Besluit verlenen ontheffing voor het dempen en compenseren van C-watgang 041788 en het lozen van hemelwater op oppervlaktewater ten gevolge van toename aan nieuw verhard oppervlak ter plaatse van de Vlietskade 1074 te Arkel.

Onderwerp:
Ontheffing

Kenmerk:
MAL/2008-28268/69215

Principetekening nr. 4 Uitstroomvoorziening van drainage in A- of B-watergang

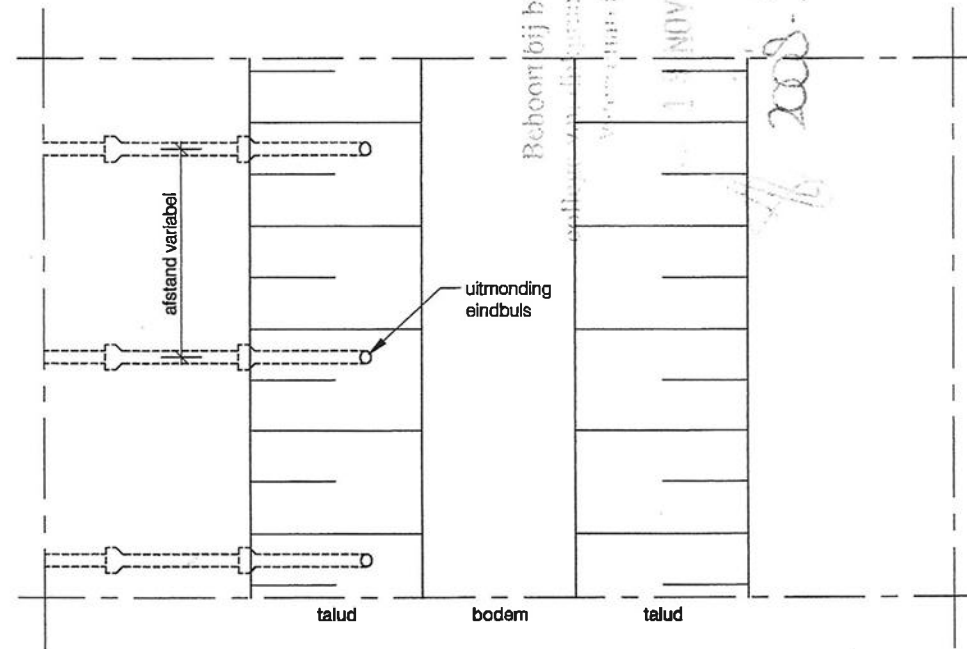
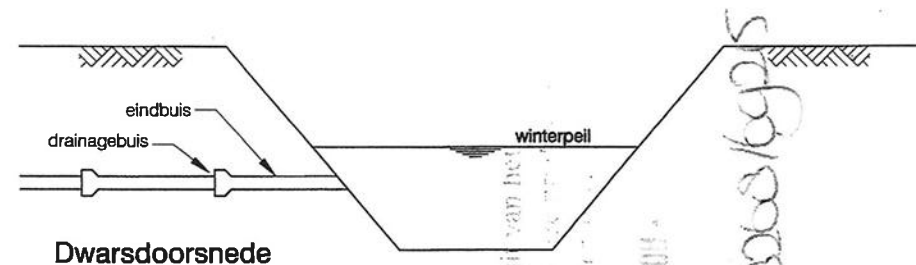
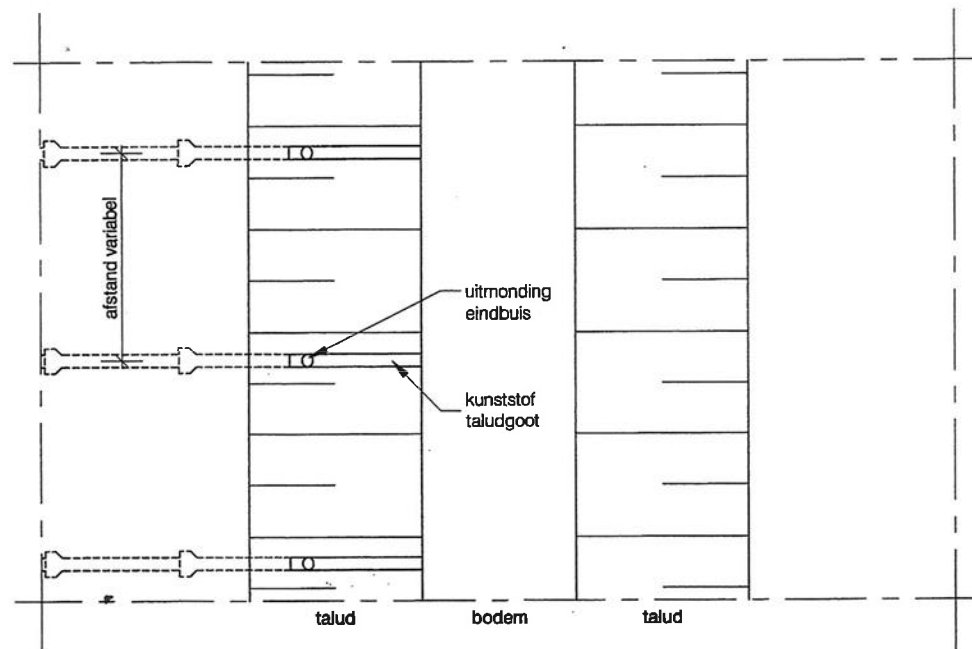
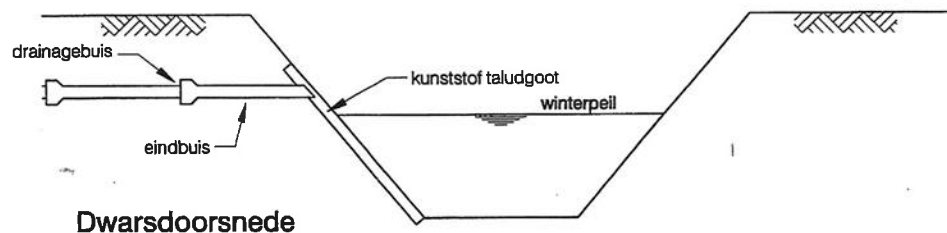
24. indien blijkt dat na uitvoering van de demping er ter plaatse wateroverlast ontstaat (b.v. als gevolg van kwelwater), dient er in het voormalige profiel van de gedempte watergang een drain gelegd te worden, die afwatert op de B-watergang nummer 013501. De drain moet aan de volgende eisen voldoen:

- diameter van 60 mm;
 - diepte maximaal 0,65 meter onder maaiveld;
 - uitstroomvoorziening conform principetekening nummer 4;

Principetekening nr. 12a

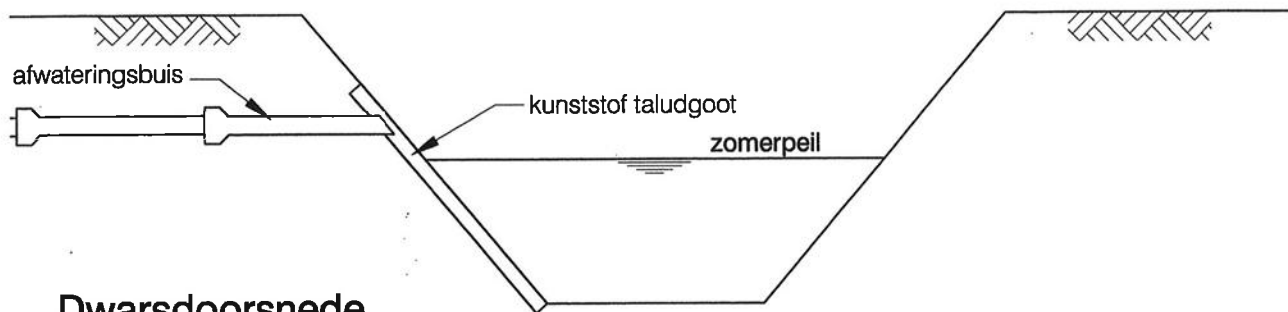
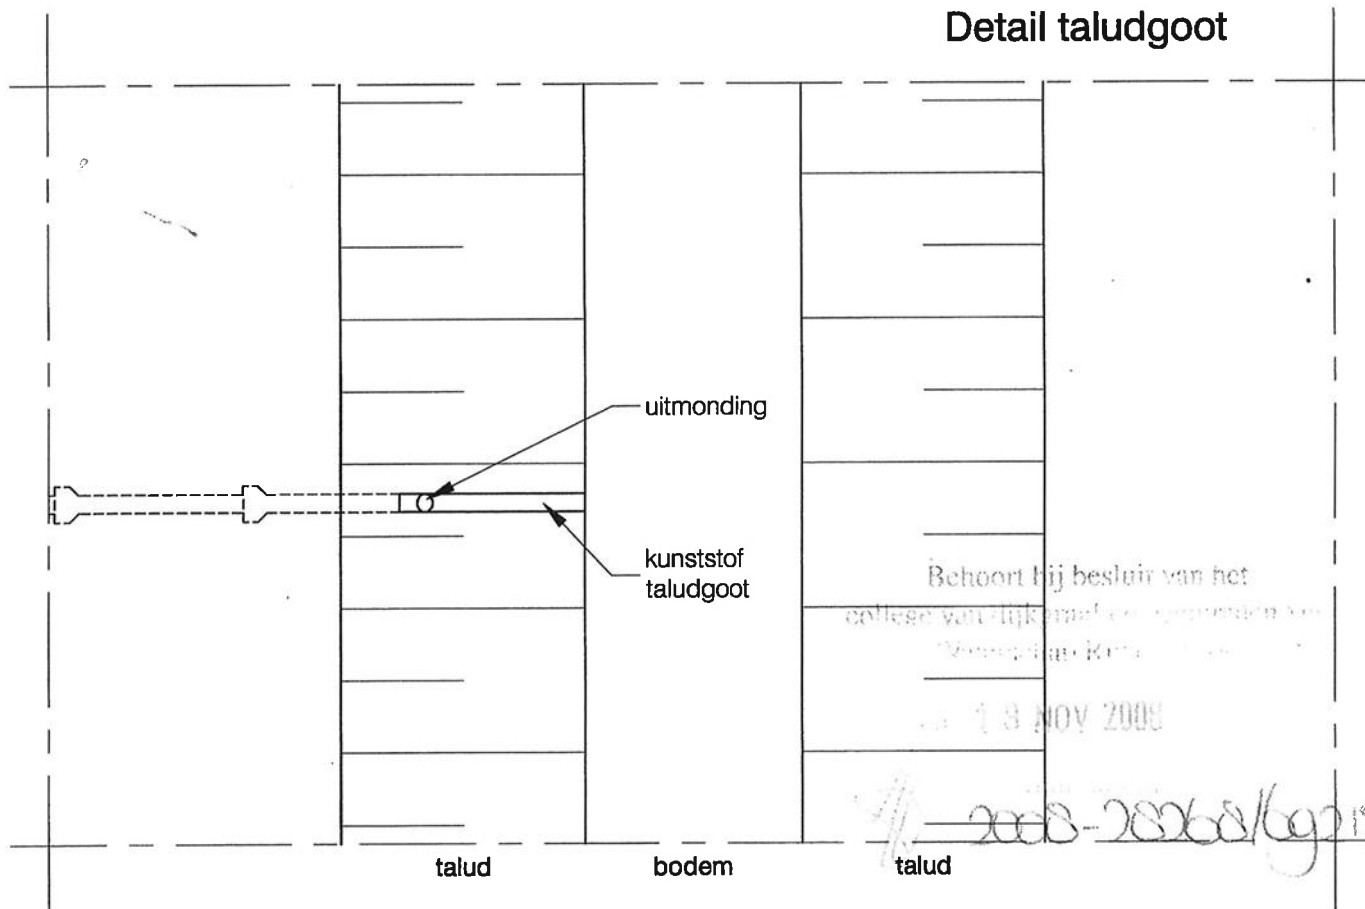
36. de uitmonding van het lozingspunt voor de hemelwaterafvoer dient in het talud van de watergang te worden aangebracht door middel van een betonnen uitstroomvoorziening die zich verzonken in het talud en buiten het profiel van de watergang bevindt conform principetekening nummer 12a;

Tekening nummer 3

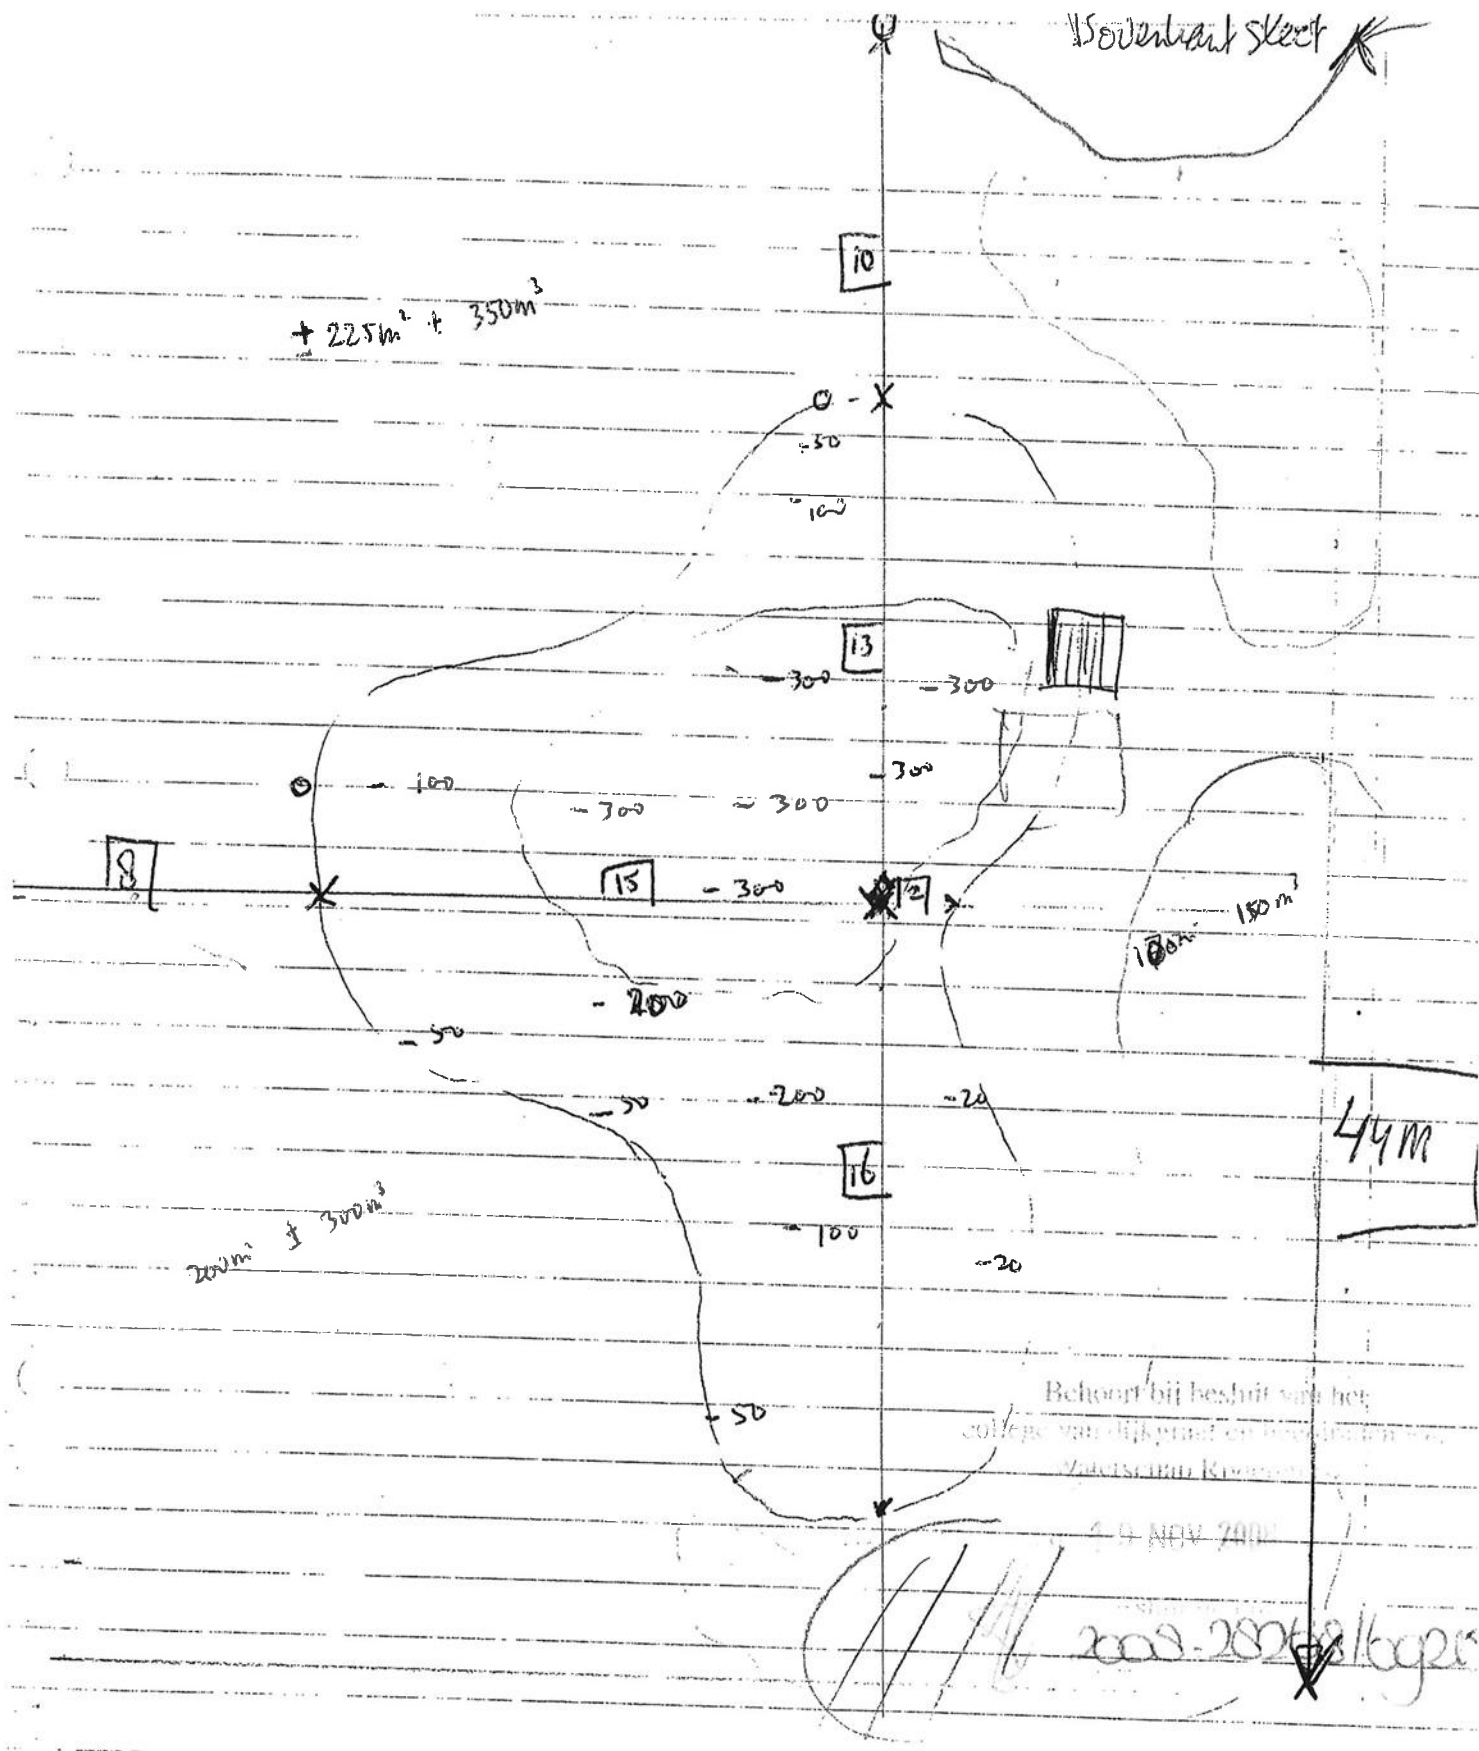
28. eventueel verontreinigde baggerspecie dient op kosten van de ontheffinghouder te worden verwijderd en afgevoerd;
29. de afmetingen van de nieuwe retentievijvers moeten minimaal zijn conform tekening nummer 2 en 3 en een totale oppervlakte hebben (op waterpeilniveau) van 740 m²;

Tekening nummer 2

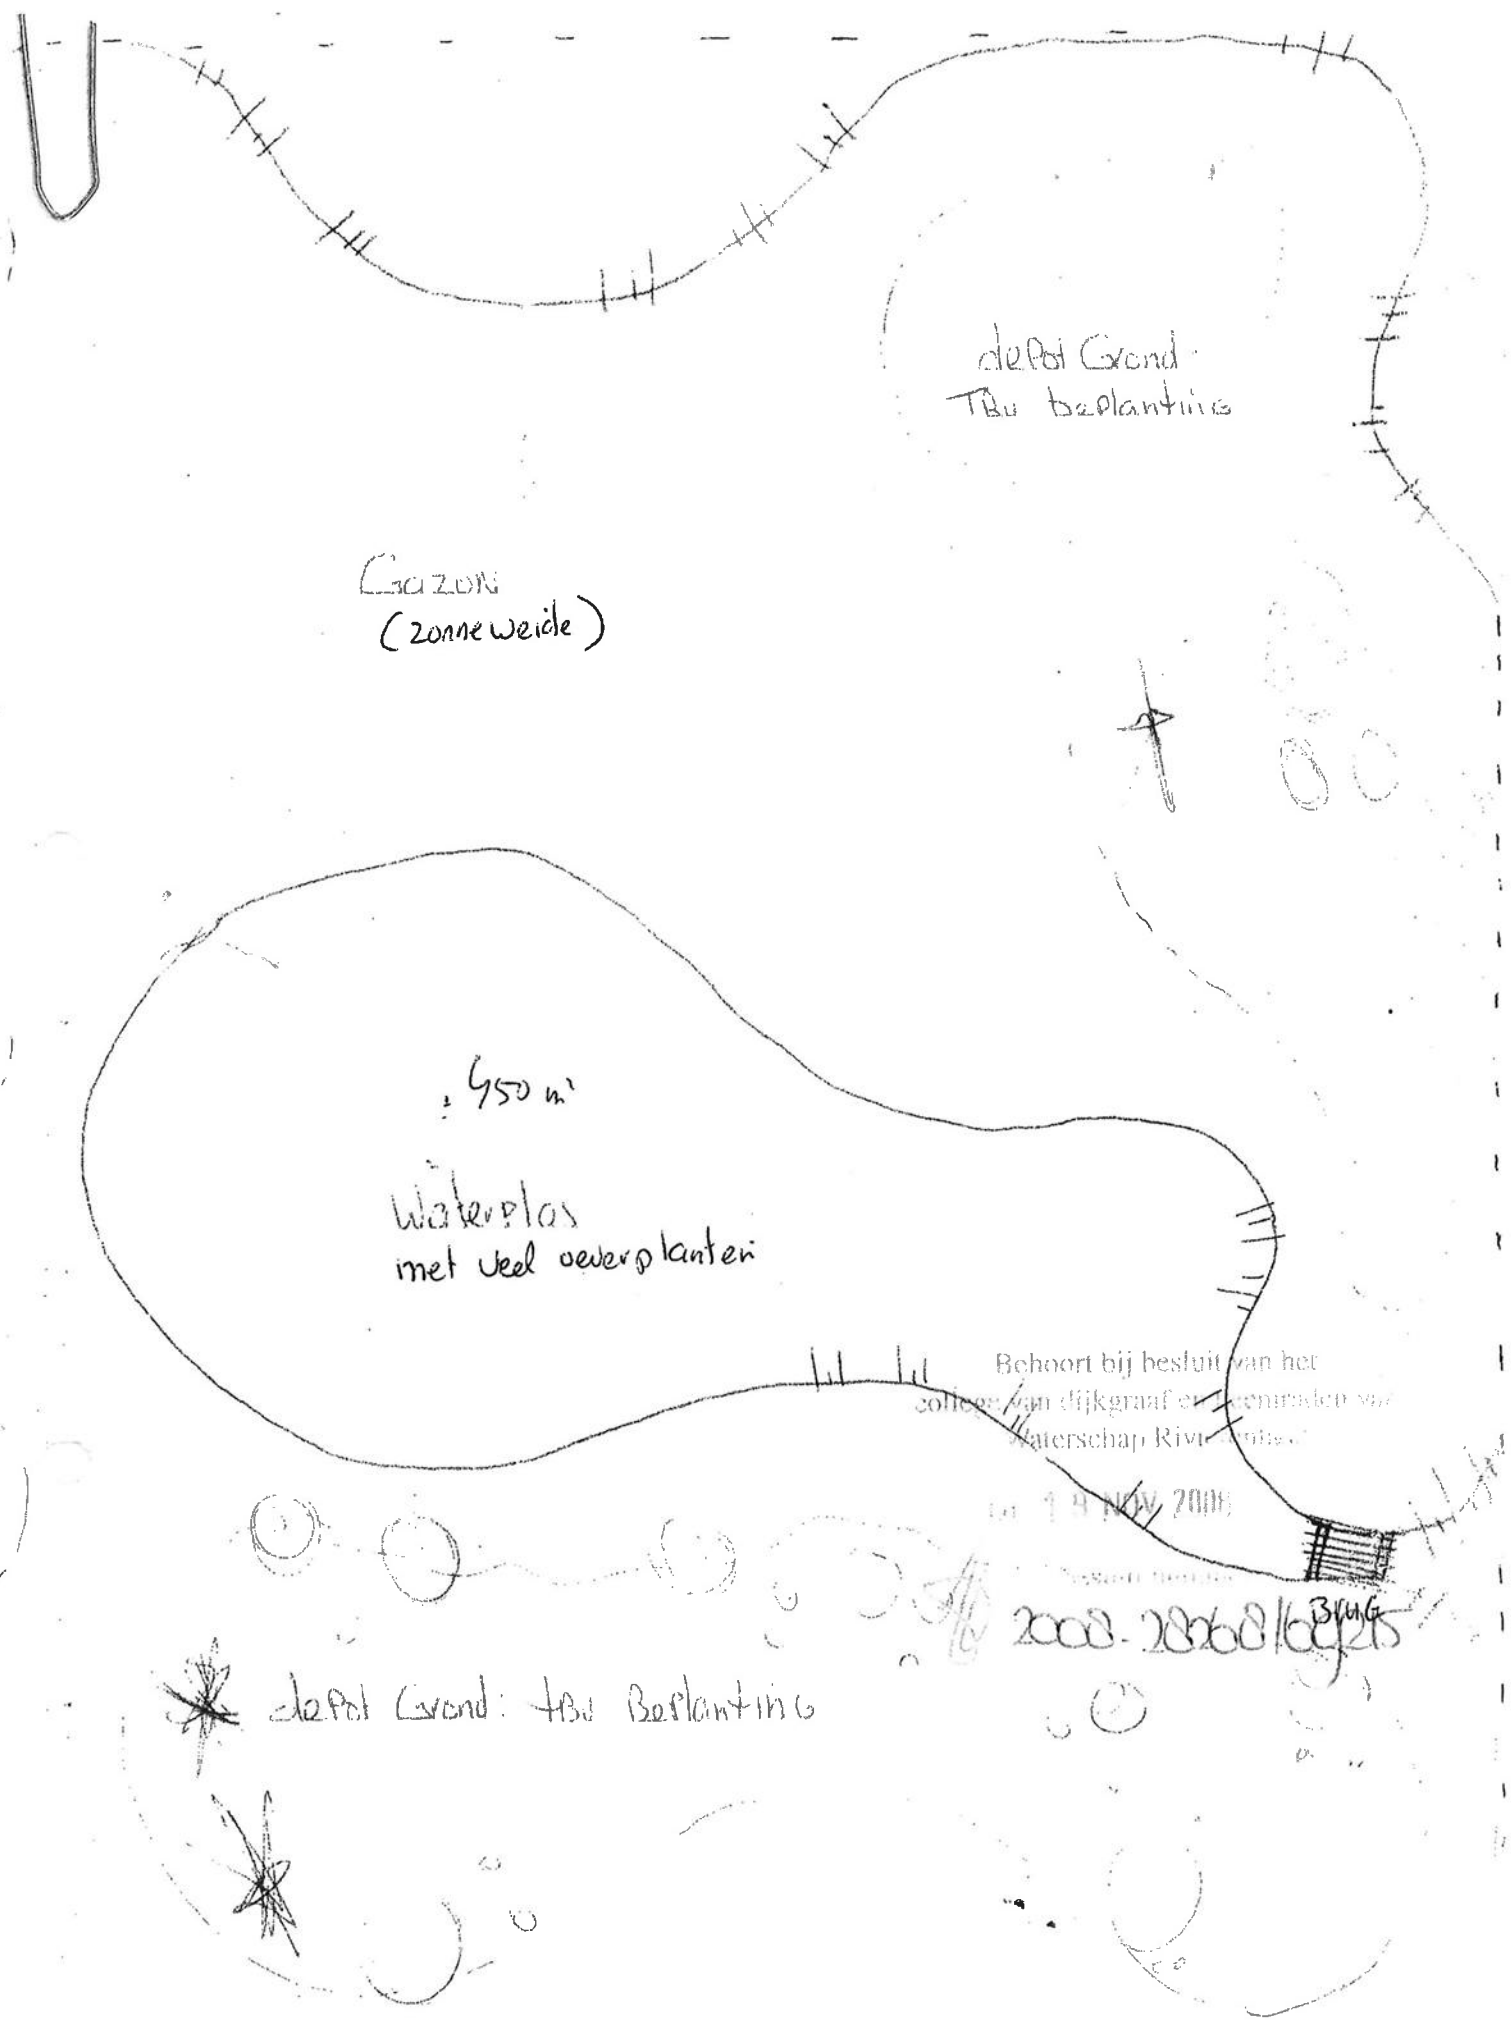
- er compensatie is vereist ten gevolge van de toename aan nieuw verhard oppervlak;
- de aanvrager voornemens is om het verlies aan berging als gevolg van de uitbreiding van het verhard oppervlak te compenseren door de aanleg van twee retentievijvers, conform tekening nummer 2;
